Opinia Nr

z wyników przeprowadzonych oględzin - ekspertyzy urządzeń grzewczo-kominowych

w budynku przy ul. 11-Listopada nr 31/6 w Wrocławiu  
dotycząca urządzeń grzewczo-kominowych używanych przez MFB Sp. z o.o.  
BOK - Stary Ząb

W odpowiedzi na pismo o sygn.: T-10/690/2015 z dnia 09.03.2015r. (data wpływu: 10.03.2015r.), dotyczące zaopiniowania przez tut. urząd zamiaru wykonania remontu lokalu mieszkalnego nr 6 w budynku przy ul. 11 Listopada 31w Wałbrzychu, polegającego na:

Opis 07974 -

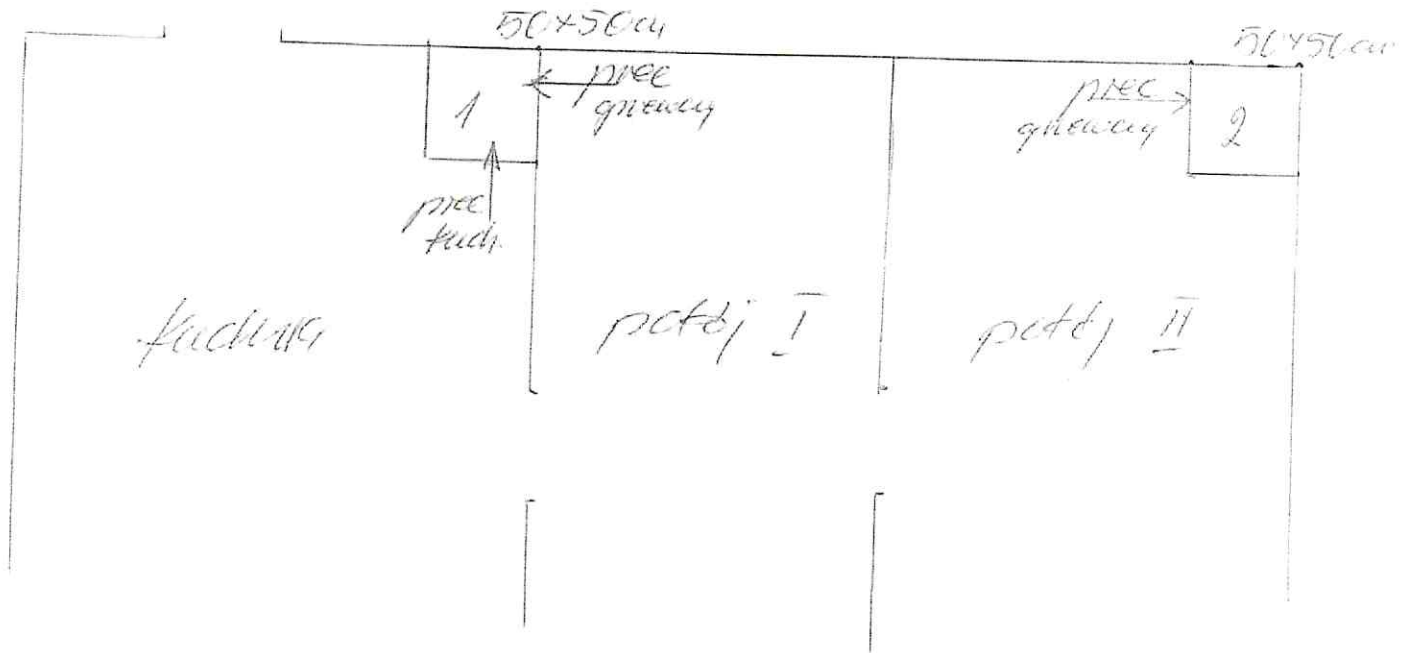
Pracownicy w trakcie mojej  
pracy do przewodu m 1 o wym. 50x50cm  
Pracownicy w trakcie I mojej  
pracy do przewodu m 1 o wym. 50x50cm  
Pracownicy w trakcie II mojej  
pracy do przewodu m 2 o wym. 50x50cm.

Wentylacja wykonana z pomieszczenia technicznego  
wykonalna zewnetrzna (grzewczowa) wg projektu.

Inne uwagi: Należy zapewnić dopływ powietrza z  
zewna.

Załącznik do pisma:

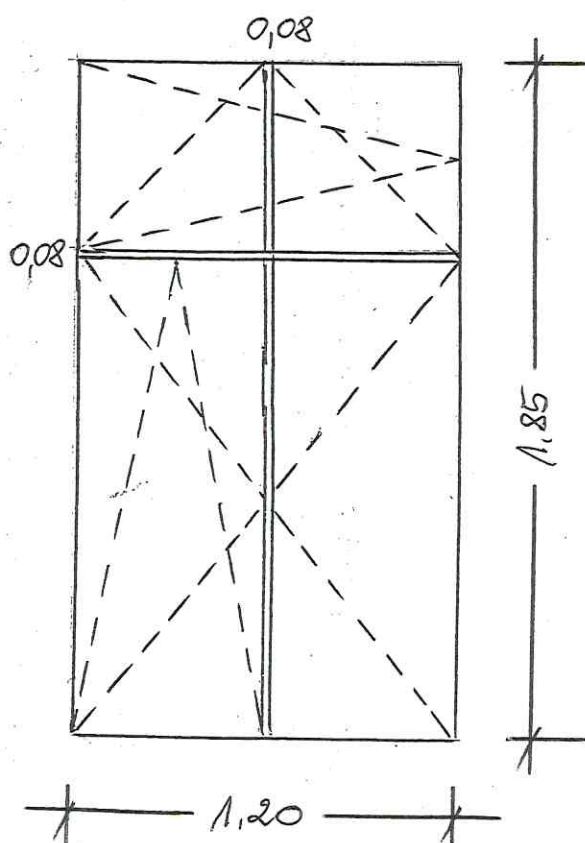
Wnoszę następujący warunek konserwatorski: w związku z zamiarem wykonania instalacji c.o. na paliwo gazowe oraz wentylacji nawiewno – wywiewnej, przewody instalacyjne należy wpiąć do istniejącego przewodu kominowego, bądź wyprowadzić poprzez przegrody (wewnątrz budynku) ponad dach, dopuszcza się również montaż takich urządzeń technicznych na tylnej elewacji budynku. Nie dopuszcza się montowania przewodów kominowych na elewacji frontowej oraz bocznych ekspozycyjnych, posiadających detal architektoniczny.

*Szkic stolarki okiennej ostemplowano jako załącznik do niniejszego pisma.*
